**AVIS RELATIF À LA PROTECTION
CONTRE LES EVENTUELS EFFETS NOCIFS ET NUISANCES
PROVOQUÉS PAR LES RAYONNEMENTS NON IONISANTS
GÉNÉRÉS PAR DES ANTENNES ÉMETTRICES STATIONNAIRES**

Commune : BLEGNY - Exploitant : PROXIMUS

Référence exploitant : 41SAV_06

Rapport n° 2520 / 2023

Figure 1 : Vue en plan des lieux de séjour et des points de contrôle

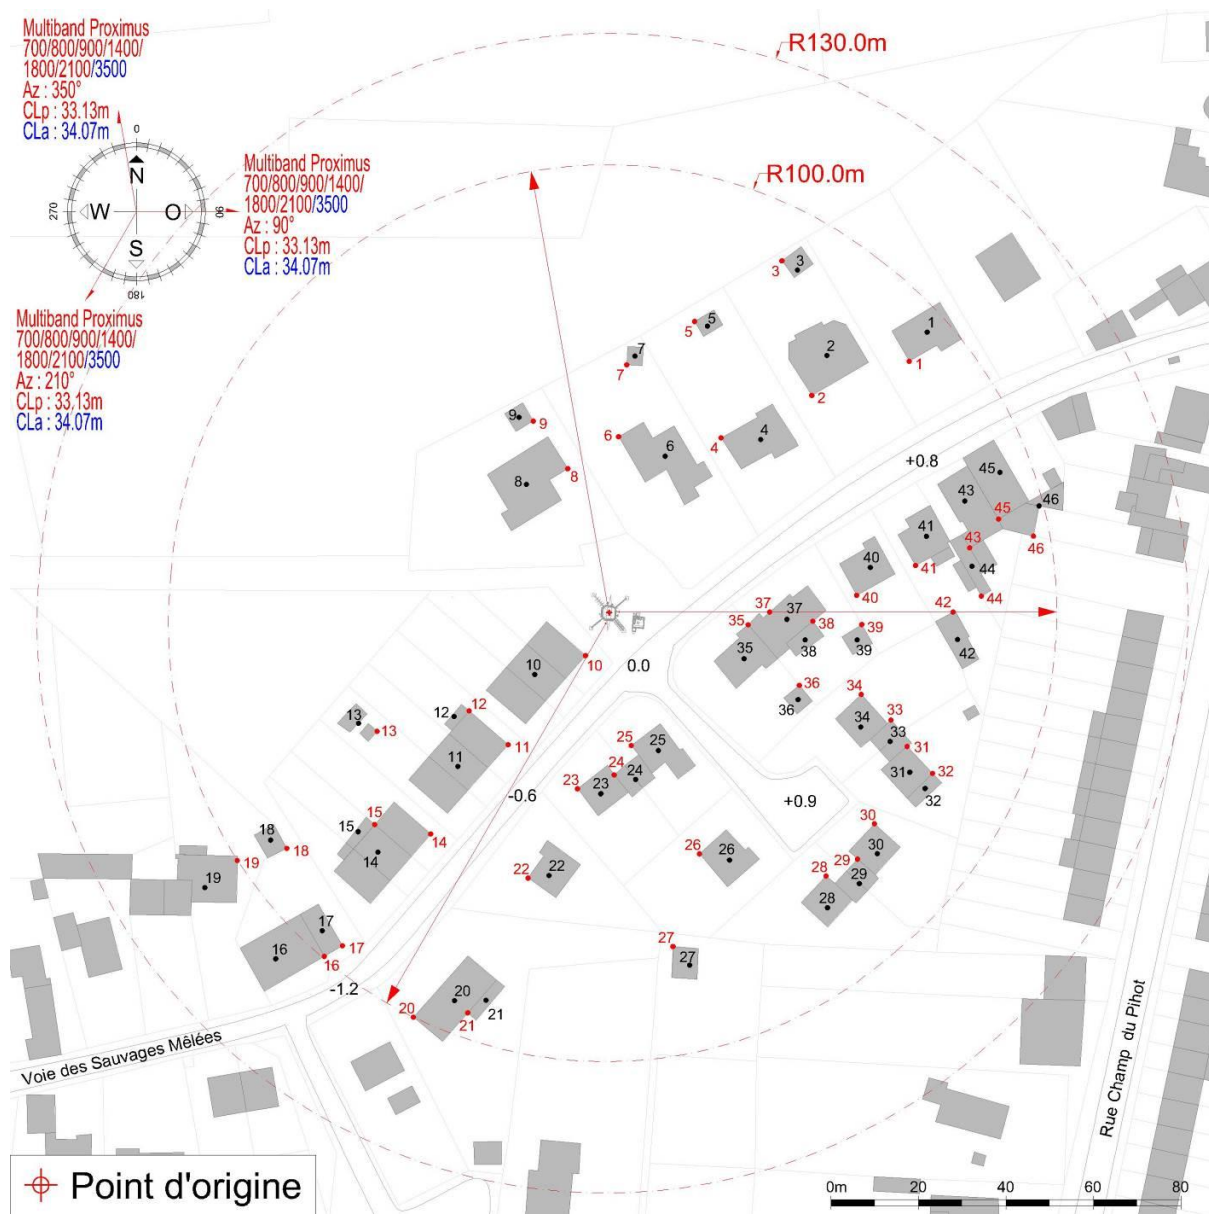
Les fréquences d'émission, la puissance rayonnée par chacune des antennes et leur gain permettent de déterminer le rayon de la zone à analyser. Tout dépassement de la limite par installation est exclu en dehors de cette zone. Le tableau 2 reprend les 35 LS² pour lesquels l'indice d'exposition est le plus élevé. Les différentes colonnes indiquent :

- le numéro du point de contrôle repris sur un des plans de la figure 1;
- le numéro du LS dans lequel se trouve le point de contrôle de la 1^{ère} colonne ;
- l'atténuation d'obstacle prise en compte pour le calcul de l'indice d'exposition dans le LS ;
- le résultat du calcul de l'indice d'exposition.

En ce qui concerne les antennes de l'installation mentionnées dans le tableau 1, la distance maximale à laquelle la limite pourrait être atteinte, à l'extérieur, est égale à 79,3 m. S'il n'y a pas de LS à une distance inférieure, les antennes respectent forcément la limite d'immission.

Dans le cas des LS situés à l'intérieur des bâtiments, une atténuation d'obstacle est prise en compte et il en résulte que la distance maximale à laquelle la limite pourrait être atteinte se réduit à 56,2 m.

Les résultats de l'évaluation décrite au paragraphe 4 indiquent que les antennes émettrices stationnaires de l'installation faisant l'objet du présent avis ne produisent pas, dans un lieu de séjour, un rayonnement électromagnétique maximum supérieur aux limites fixées à l'article 4 du décret.

En conclusion, les antennes émettrices stationnaires faisant partie de l'installation référencée dans le paragraphe 2 et dont les caractéristiques techniques sont résumées dans le tableau 1 **respectent les limites d'immission** fixées à l'article 4 du décret du 8 décembre 2022 (M.B. du 16.12.2022) modifiant le décret du 3 avril 2009 relatif à la protection contre les éventuels effets nocifs et nuisances provoqués par les rayonnements non ionisants générés par des antennes émettrices stationnaires.

Figure 2 : Vue en plan des installations d'antennes dans un rayon de 300 mètres autour de l'installation faisant l'objet de la demande d'avis

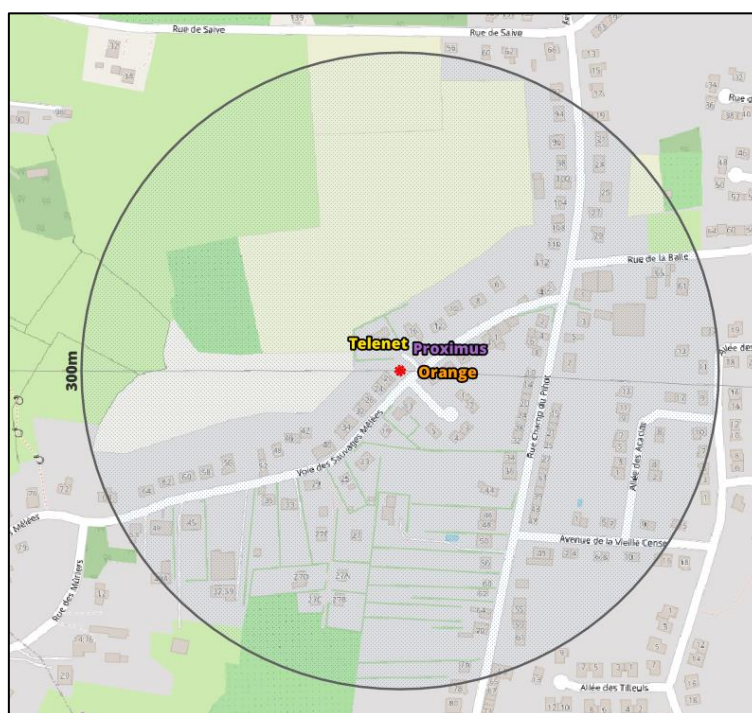
Le plan en projection verticale de la figure 2 indique la localisation des antennes actives éventuelles visées par le décret et situées dans un rayon de 300 mètres autour de l'installation référencée dans le paragraphe 2. Les données de localisation de ces antennes et les avis correspondant sont accessibles via le cadastre en ligne des antennes émettrices stationnaires⁶.

Compte tenu du nombre d'installations localisées dans la figure 2, il apparaît que l'intensité du rayonnement électromagnétique généré, dans les lieux de séjour situés à proximité de l'installation référencée dans le paragraphe 2, par l'ensemble des antennes émettrices stationnaires de l'ensemble des exploitants du même site d'antennes émettrices stationnaires respecte la limite fixée à l'article 4, § 2 du décret.
